ERWEITERUNG DER WASSERPUMPENKITS 55302701 UND 55302702 UM THERMOSTAT

TECHNISCHE INFO NR. 1004

Daewoo, Opel und Vauxhall

Bild 1: 55302701

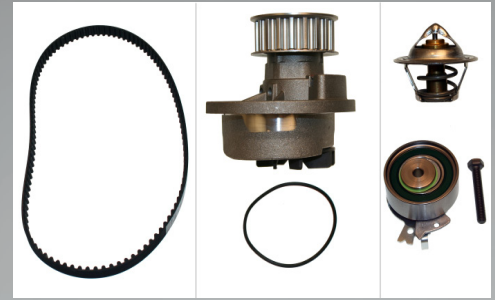
Die RUVILLE-Wasserpumpenkits 55302701 und 55302702 beinhalten ab sofort das Thermostat 65323T.

Der Austausch des defekten Thermostates macht die Demontage des Zahnriemens erforderlich. Somit empfiehlt es sich, das Thermostat bei Zahnriemenwechsel ebenfalls zu tauschen, um einem erhöhten Reparaturaufwand zu einem späteren Zeitpunkt vorzubeugen.
